**Avis délibéré de l’Autorité environnementale
sur le démantèlement des installations
nucléaires de base (INB) n° 33 et 38 situées à La
Hague (50)
(deuxième avis)**

n°Ae : 2020-13

Avis délibéré n° 2020-13 adopté lors de la séance du 6 mai 2020

Figure 1 : Déconstruction du bâtiment MAPu (Source : dossier)

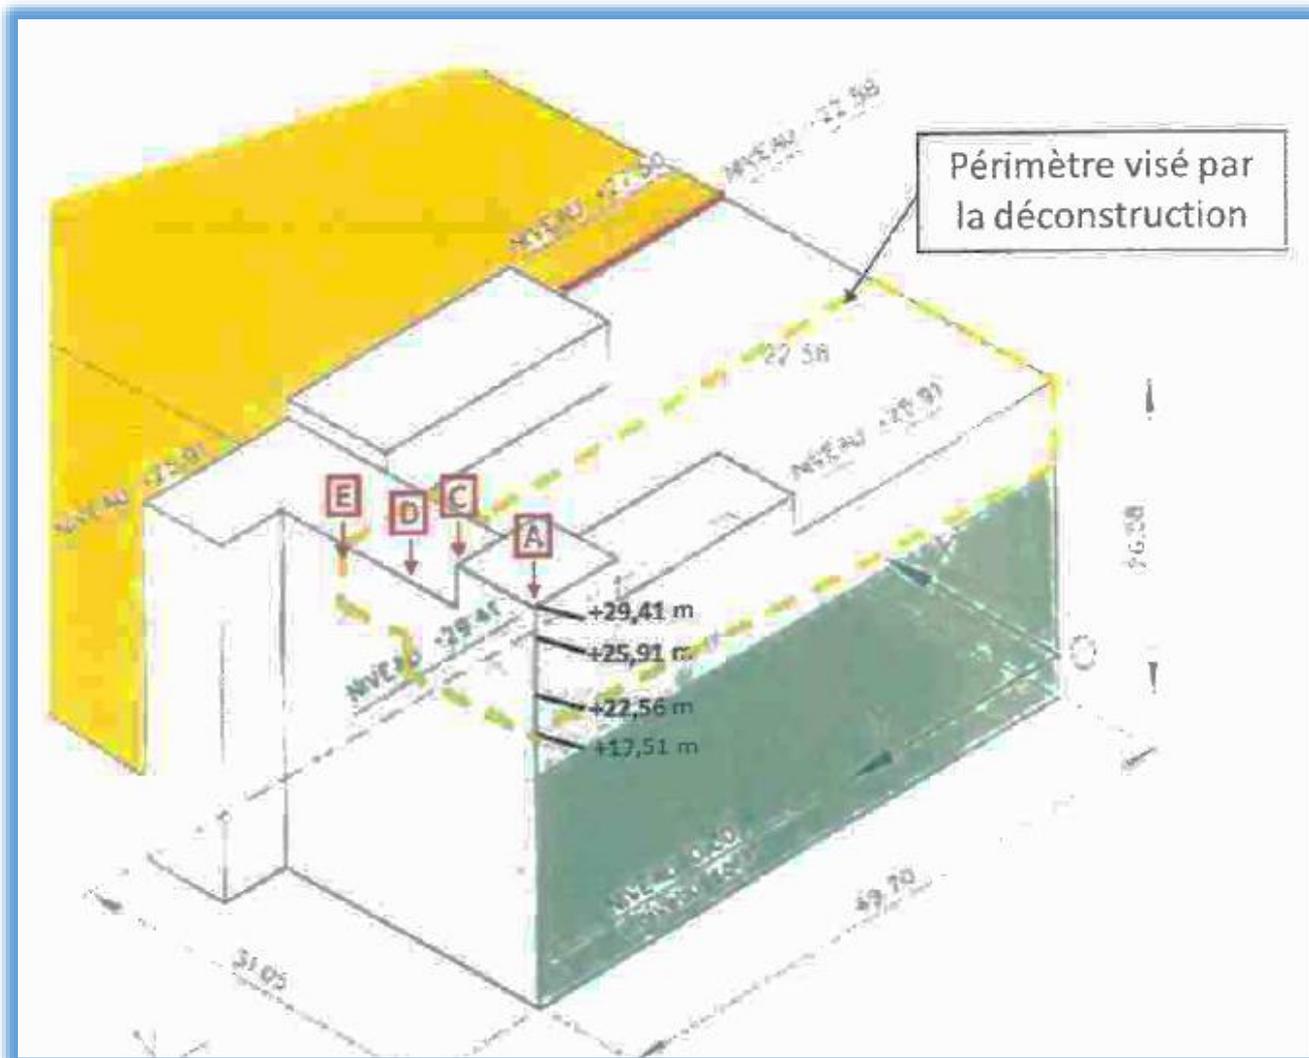
L'Ae recommande de justifier le calendrier retenu pour la déconstruction des étages supérieurs du bâtiment MAPu et de préciser les moyens de protection prévus dans l'attente de la déconstruction partielle pour éviter une interaction entre les éléments de façade du bâtiment MAPu et le bâtiment BST1.

Figure 2 : Plan des installations montrant la position respective des bâtiments MAPu et BST1 (colorié en rose)
(Source : rapporteurs à partir d'un plan du dossier)

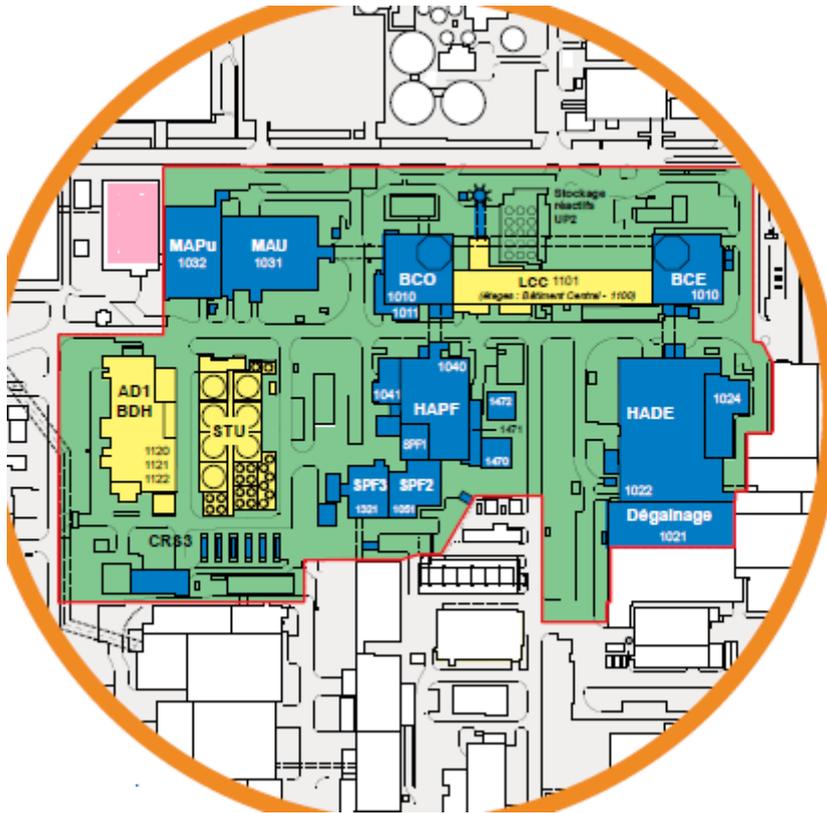
Cette déconstruction est motivée par la protection du bâtiment BST1 voisin, faisant partie de l'INB n° 117, compte tenu des effets potentiels d'un séisme sur le bâtiment MAPu (Cf. figure 2 ci-dessous). La ventilation du bâtiment BST1 pourrait en particulier être endommagée par la chute d'éléments de façade de ce bâtiment, selon une information communiquée aux rapporteurs. Des premières études avaient conclu à l'absence d'interférence entre le bâtiment MAPu et le bâtiment BST1 pour de tels événements. L'Institut de radioprotection et de sûreté nucléaire (IRSN) n'a cependant pas validé les hypothèses ayant conduit à cette conclusion⁵. La déconstruction des étages supérieurs de l'atelier MAPu a dès lors été décidée.
